GENERAL SISTEM S.r.l.

DOMANDA DI ASSOGGETTAMENTO A V.I.A.
(L.R. n. 4 del 18/02/2016 - Art.19, D.Lgs. 152/06 e s.m.i.)

STUDIO PRELIMINARE AMBIENTALE
INTEGRAZIONI

Domanda di assoggettamento a VIA
Integrazioni

Progetto relativo allo sbancamento della banchina per l'accosto delle navi cementizie oggetto di verifica di assoggettabilità di VIA

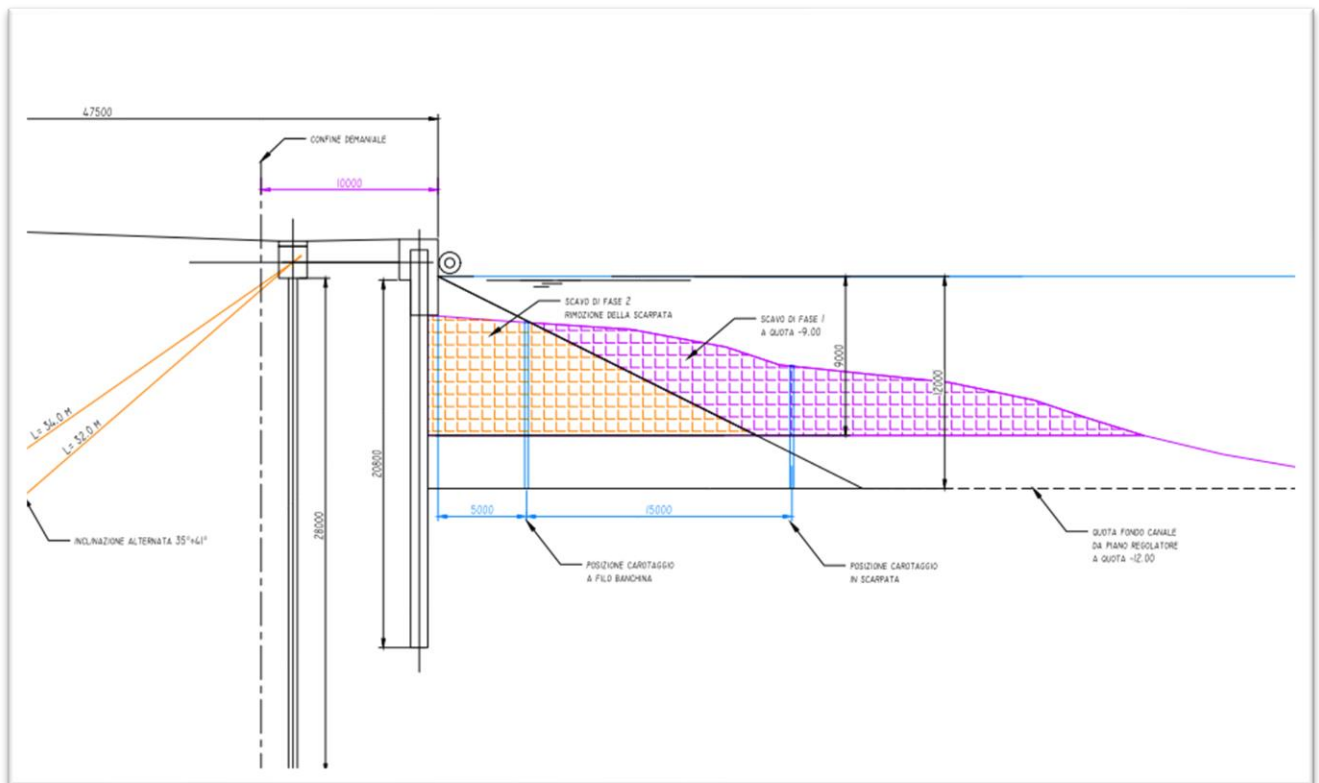
B) DESCRIZIONE DETTAGLIATA RIGUARDANTE IL PROGETTO DI MODIFICA DELLA BANCHINA DEMANIALE, CON PARTICOLARE RIFERIMENTO ALLE SPECIFICHE DEI MATERIALI DI CUI SI PREVEDE L'UTILIZZO, ALLE INTERFERENZE CON LE STRUTTURE ESISTENTI, ALLA MODALITÀ DI CANTIERIZZAZIONE DELL'OPERA, AL CRONOPROGRAMMA DEGLI INTERVENTI, ALLE VALUTAZIONI ECONOMICHE. COME PER IL PUNTO A), LA DESCRIZIONE DOVRÀ COMPRENDERE ADEGUATI ELABORATI GRAFICI DI DETTAGLIO VOLTI A INDIVIDUARE CHIARAMENTE LE OPERE DI PROGETTO E LA LORO RELAZIONE CON L'ATTUALE CONFORMAZIONE DELLA BANCHINA. SI RITIENE INOLTRE NECESSARIO CHE LA DESCRIZIONE DEL PROGETTO VENGA ESTESA ANCHE ALLA RESTANTE AREA IN PROPRIETÀ, CON APPROFONDIMENTO DELLE OPERE CHE SONO PREVISTE PER LO SVOLGIMENTO DELLE ATTIVITÀ IN CAPO ALLA DITTA.

La banchina demaniale è complessivamente lunga 295m, ha uno schema costruttivo a paratia metallica combinata con travi a doppio T da 1000mm e palancole di contenimento.

Allo stato attuale presenta una predisposizione per l'installazione di un carroponete con binario in sommità del cordolo perimetrale e tiranti orizzontali collegati alle fondazioni del binario, lato terra, costituite da cavalletto di pali inclinati.

La nuova infrastrutturazione prevederà il rinforzo della banchina con completamento dei tiranti esistenti, ancorati a una struttura di sostegno a tergo della banchina con trave di calcestruzzo e pali trivellati da 1200mm.

Saranno eseguiti il mantenimento dei tiranti orizzontali installati nel coronamento per non danneggiare la trave e trave di contrasto tirantata su pali (con differente schema statico) che consente di non danneggiare i sottoservizi esistenti.

Sarà mantenuta la medesima stabilità strutturale per il suo l'utilizzo con un tirante d'acqua a filo banchina di -12,00m, per supportare le massime sollecitazioni prevedibili.

I tiranti saranno realizzati prolungando i monoconi delle barre doppie esistenti fino a un cordolo su pali di ancoraggio dei tiranti inclinati.

Nel cordolo verranno predisposte le tubazioni di guida per le integrazioni dei tiranti necessari ad aumentare la portata della banchina da un fondale attuale di -9 m s.l.m.m. con sovraccarichi di 3 t/m² a una profondità del fondale di -12,00 m s.l.m.m. con sovraccarichi di 5 t/m².

Il carico sismico (dimensionante per i carichi orizzontali) e la profondità di progetto a -12m s.l.m.m. imporranno una distanza di circa 38m, tra filo banchina e le fondazioni dei silos.
